MAPA SYTUACYJNO –
–WYSOKOŚCIOWA
Z UZBROJENIEM PODZIEMNYM
MAPA DO CELÓW PROJEKTOWYCH
SKALA 1: 500

Rys. Nr 01		02-2022
PROJEKT		
ZAGOSPODAROWANIA TERENU		
skala		1:500
BRANŻA SANITARNA		
BUDYNEK Centrum Pomocowego im. św. Siostry Faustyny 84-230 Rumia, ul. Lucjana Gierosa 8a DZ.NR. 1032/5; 1032/10; 1032/7 Obr. 18 Rumia Inwestor: CARITAS ARCHIDIECEZJI GDANSKIEJ 81-805 Sopot, ALEJA NIEPODLEGŁOŚCI 778		
LG Profi Leszek Gontarz 80-299 Gdańsk, Nowy Świat, ul. Nad jeziorem 14		
Opracował:	tech. Leszek Gontarz	
Projektant:	inż. Daniel Łogiszyniec upr.bud.nr 68/Gd/00 o specjalności instalacyjnej obejmującej: sieci, instalacje i urządzenia: wodociągowe i kanalizacyjne, ciepłote, wentylacyjne oraz gazowe w zakresie projektowania i kierowania robotami bez ograniczeń

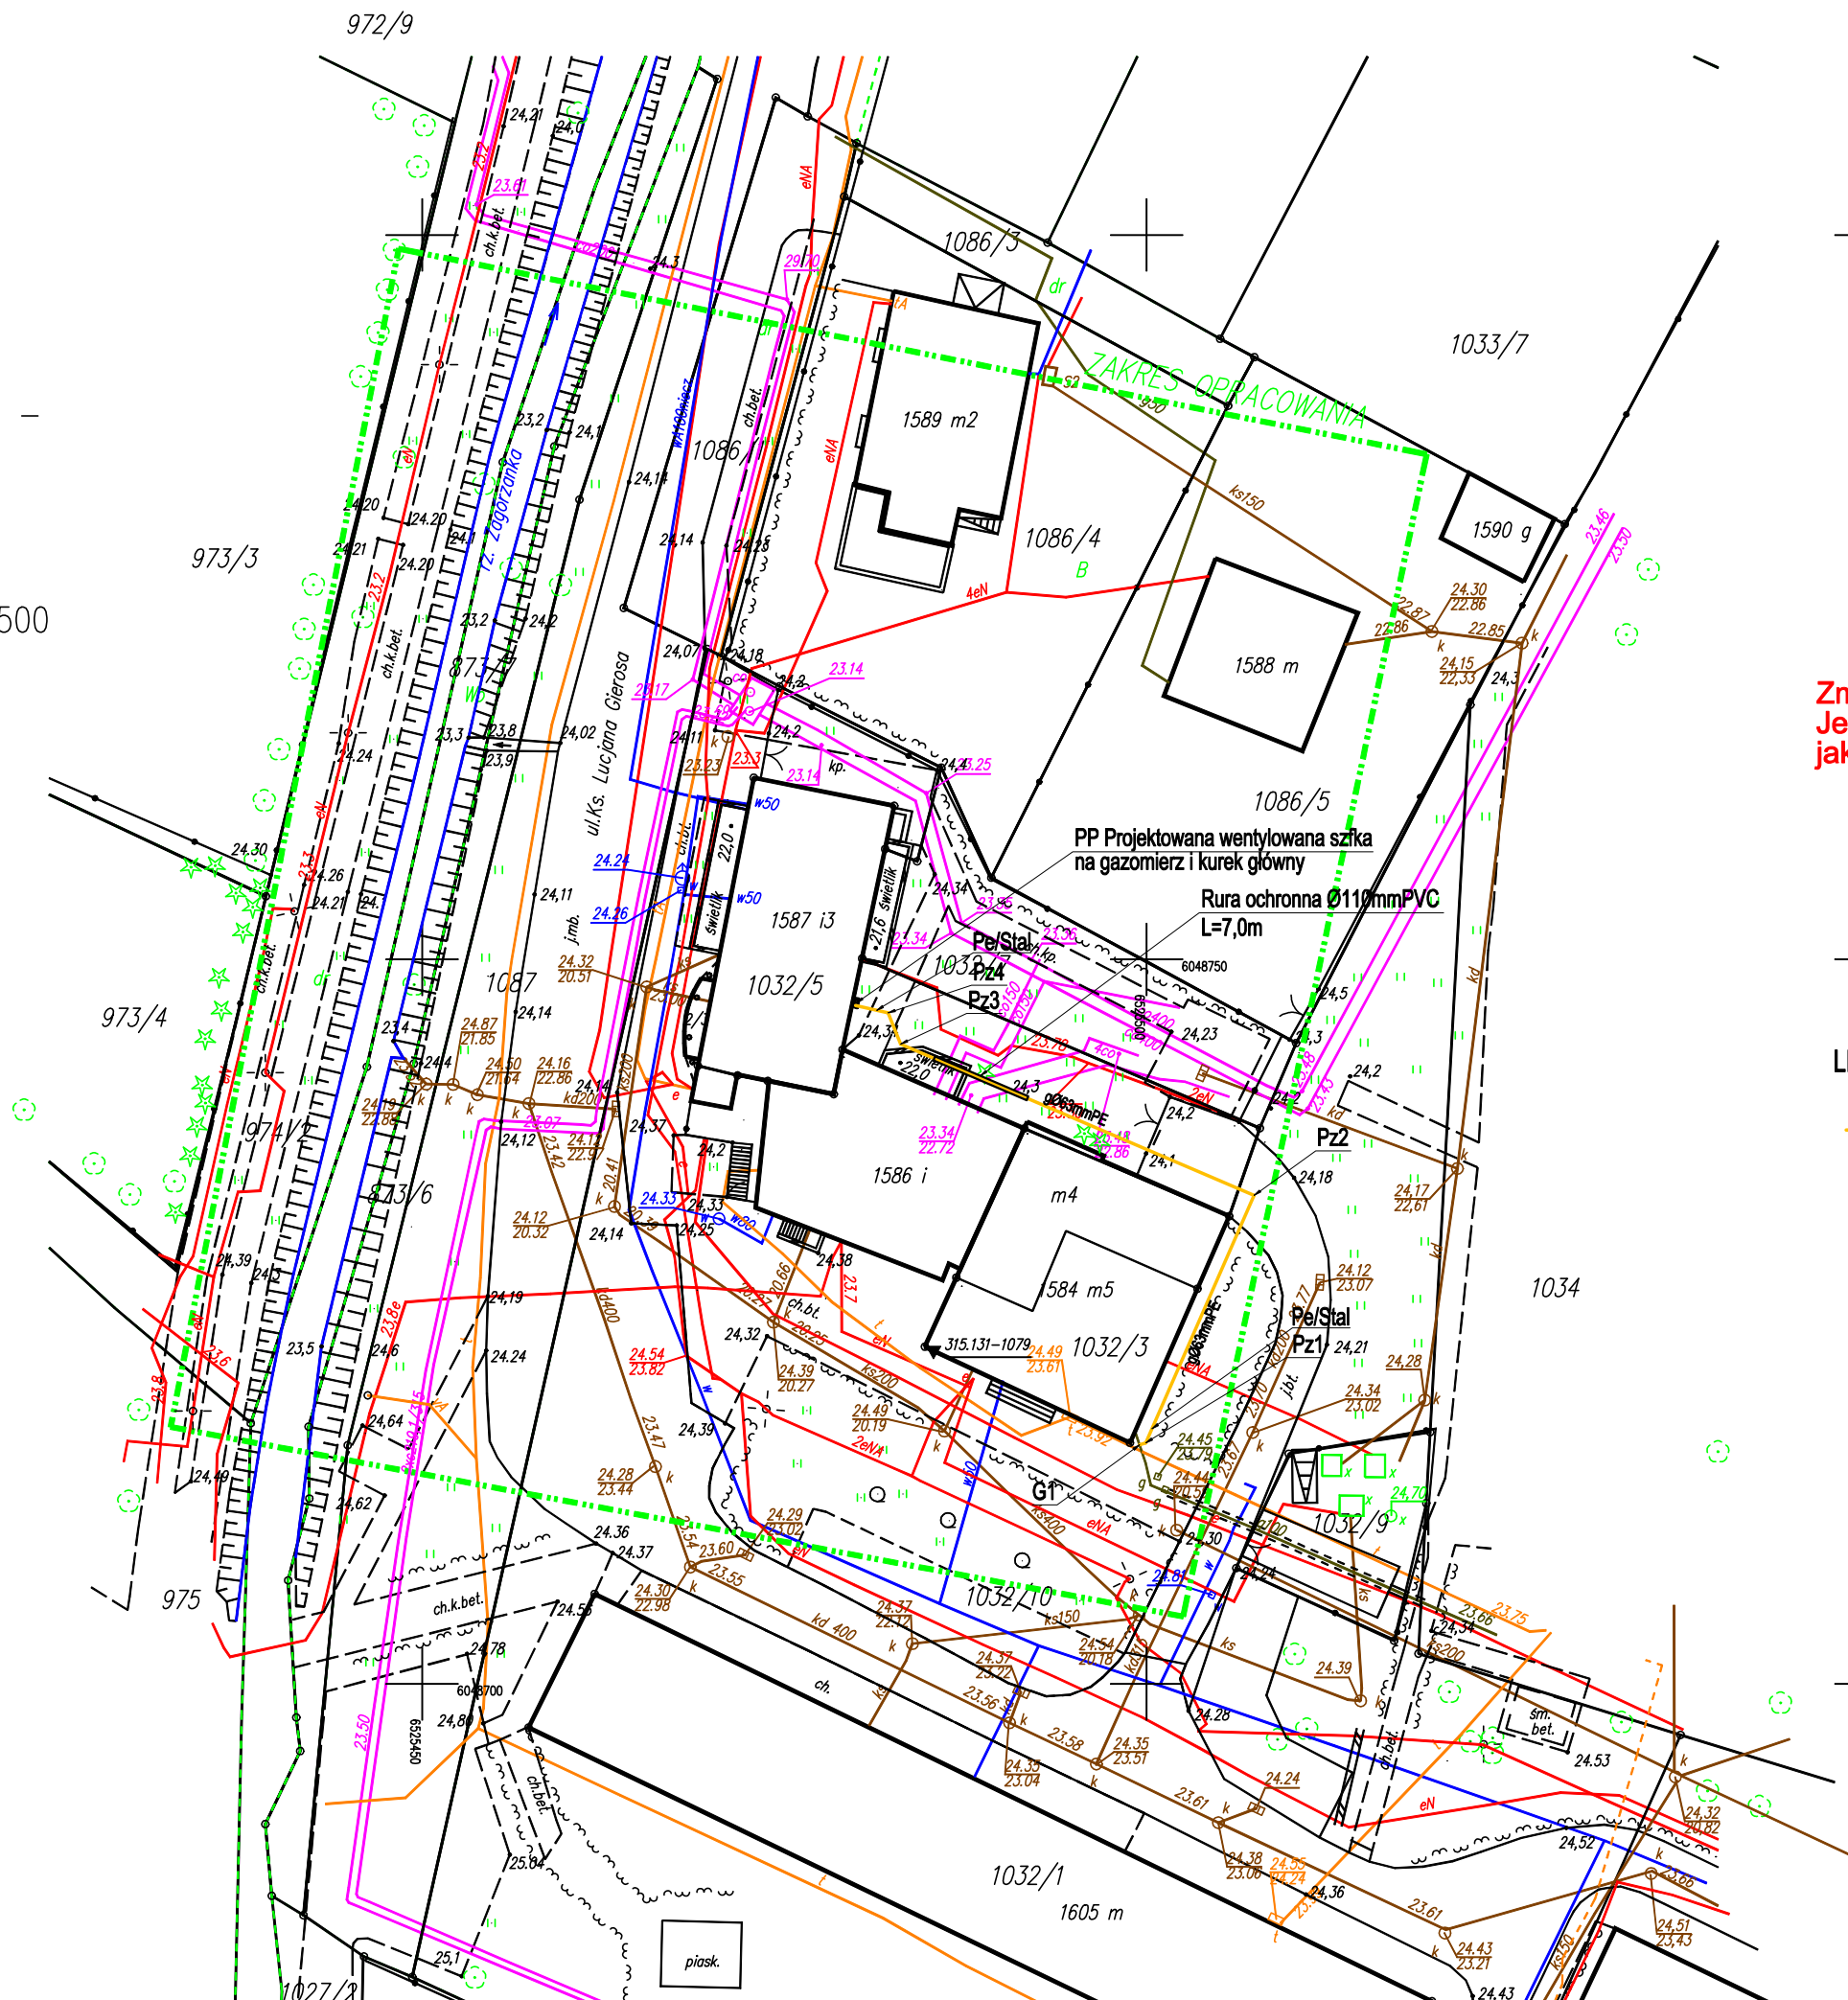
Zmieniono przebieg trasy instalacji gazowej
Jenocześnie kwalifikuje się wprowadzone zmiany
jako nie istotne w myśl Prawa Budowlanego
